Vyjadrenie spracovateľa Urbanistickej štúdie Južné mesto zóna AB k pripomienkam a námietkam m.č. Petržalka

JUŽNÉ MESTO
 BRATISLAVA-PETRŽALKÁ
 PRECHODOVÁ ZÓNA A-B

URBANISTICKÁ ŠTÚDIA

Južné mesto – zóna AB, Bratislava - Petržalka

názov výševy
 KOMPLEXNÝ ÚRBN. NÁVRH
 FUNKČNO-PREVÁDZOVÉ VÝUŠTE

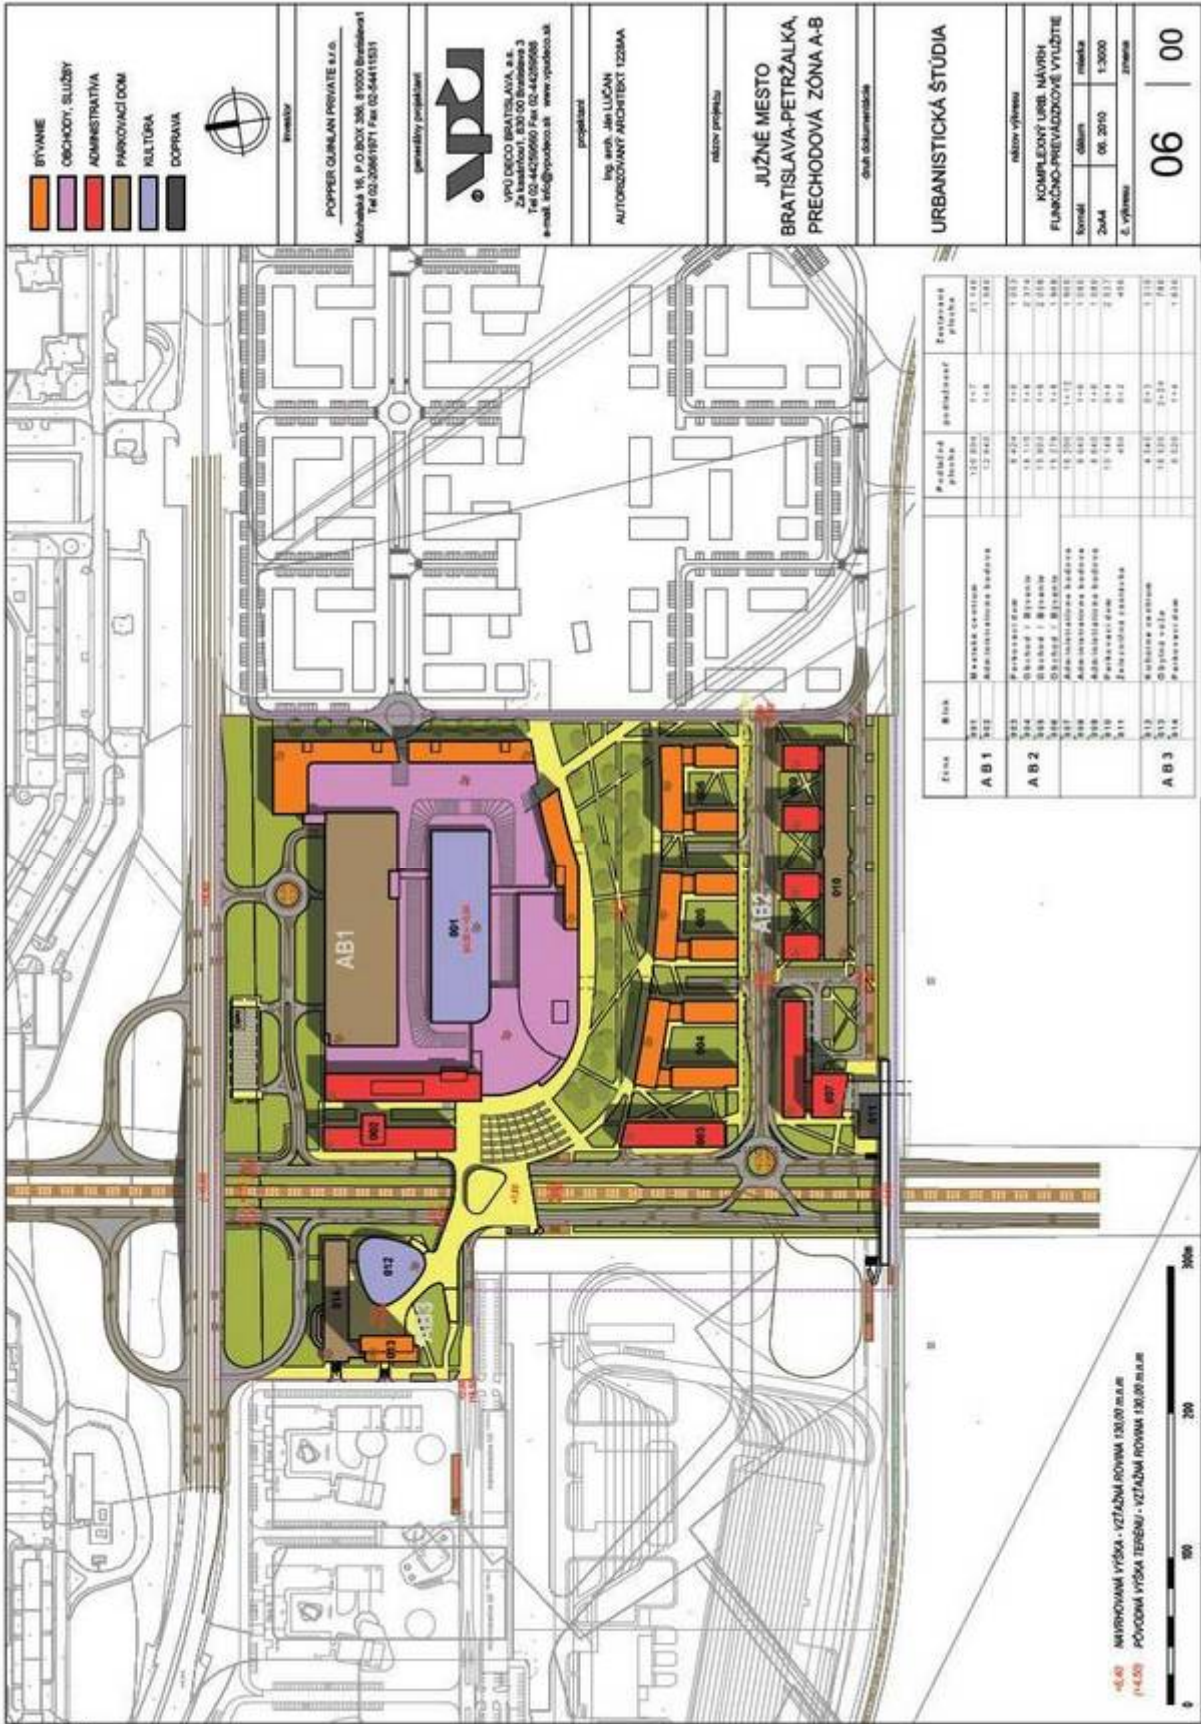
- v kapitole 7.h na str. 7 sa uvádza, že „zberná komunikácia zóny A sa na navrhovanú komunikáciu MZE zóny AB napája..“ - komunikácia v zóne A bola v doteraz predkladaných dokumentáciách uvažovaná ako komunikácia obslužná
- vo výkrese č. 06 je objekt 003 zakreslený červenou farbou, čo je podľa legendy výkresu administratíva, podľa dopĺňujúcej tabuľky je však objekt 003 označený ako parkovací dom.
